**Oggetto:** ID VIP 6213 - D.lgs. n. 152/2006 e s.m.i., L. 241/1990 e s.m.i, L.R. n. 11/2001 e s.m.i..  
Verifica di assoggettabilità a VIA per il Progetto "S.S. 16 Adriatica – Lavori di adeguamento  
nel tratto compreso tra San Severo e Foggia". Trasmissione provvedimento Regione  
Puglia. Proponente: ANAS SpA.

**N. 00028 del 01/02/2022  
del Registro delle Determinazioni**

**OGGETTO:** [ID\_VIP: 6213] Procedura di Verifica di assoggettabilità a VIA, ai sensi dell'art.19 del D. lgs. 152/2006, relativa al progetto "S.S. 16 Adriatica – Lavori di adeguamento nel tratto compreso tra san Severo e Foggia" – Intervento rientrante tra le opere commissariate con il D.P.C.M. del 16.04.2021 codice CUP: F51B16000540001, con applicazione dell'art. 4, c. 2 del D.L. 32/2019, convertito in L. 55/2019" -

soluzione 3

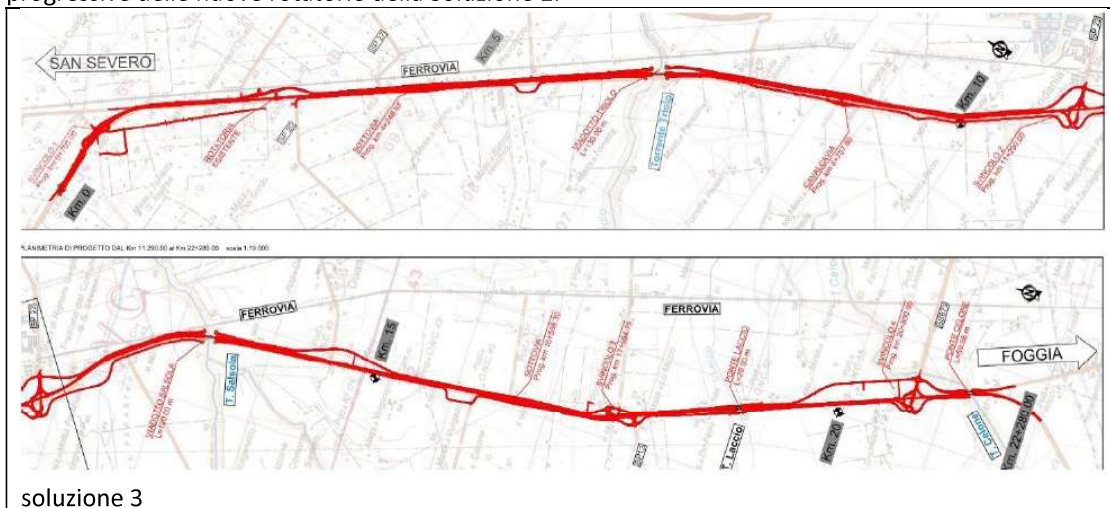
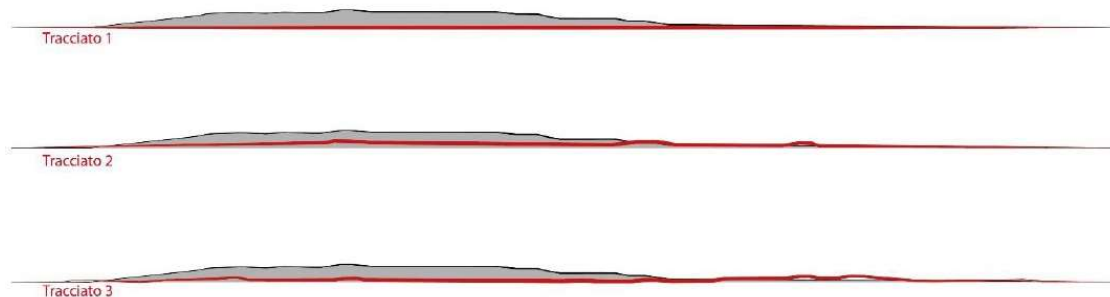
- Per quanto riguarda la specifica interferenza con le Testimonianze della stratificazione insediativa e con i paesaggi rurali in territorio di San Severo, si chiede di verificare la possibilità tecnica di modificare il tracciato della Complanare Ovest posizionandola sul confine tratturale, tra le Sezioni 129 e 256, salvaguardando la casa cantoniera situata alla Sezione 242.

- Richiamata la scelta progettuale di interrompere le complanari in corrispondenza dei torrenti Triolo e Salsola, nonché di interrompere la complanare Ovest in corrispondenza del torrente Celone, al fine di ridurre il consumo di suolo e l'impegno territoriale delle nuove opere, si chiede di verificare la possibilità tecnica di ridurre l'estensione delle complanari Est ed Ovest in vicinanza dei citati torrenti, garantendo soltanto gli accessi ad oggi autorizzati; inoltre, in caso i tratti di complanare siano finalizzati a garantire gli accessi ai corsi d'acqua per permettere la manutenzione delle opere d'arte, si chiede di verificare la possibilità tecnica di realizzare al massimo un accesso da nord ed un accesso da sud, con sezione non impermeabilizzata e maggiormente integrata paesaggisticamente, anche eventualmente utilizzando/ adeguando la viabilità attuale.  
Si fa riferimento in particolare alle Sezioni, come rilevabili dagli elaborati " Planimetria di progetto su Ortofoto":

- Complanare Ovest: 320 - 334; 615 - 658; 661 - 725; 1039 - 1068.
  - Complanare Est: 314 - 337; 340 - 359; 605 - 658; 661 - 688.
- Si chiede di condurre i richiesti approfondimenti anche proponendo di modificare l'itinerario ciclabile, a valenza paesaggistica, individuato con la documentazione integrativa trasmessa con nota prot. n. CDG- 0601776.27-U del 27.09.2021.
